Service Information

1. Wijziging NTSC paneel

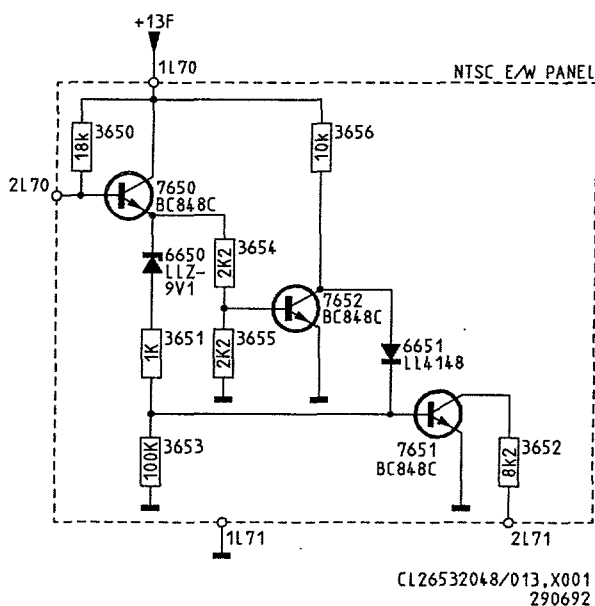
Tijdens productie is dit paneel gewijzigd. Deze wijziging is ingevoerd in week 9202.

Hieronder zijn het nieuwe schema en de stuklijst gegeven.

3650	4822 051 20183	18k 5% 0,1W
3651	4822 051 10102	1k 2% 0,25W
3652	4822 051 10822	8k2 2% 0,25W
3653	4822 051 10104	100K 2% 0,25W
3654	4822 051 20222	2k2 5% 0,1W
3655	4822 051 20222	2k2 5% 0,1W
3656	4822 051 10103	10k 2% 0,25W
6650	4822 130 82583	LLZ-C9V1
6651	4822 130 80446	LL4148
7650	5322 130 42136	BC848C
7651	5322 130 42136	BC848C
7652	5322 130 42136	BC848C
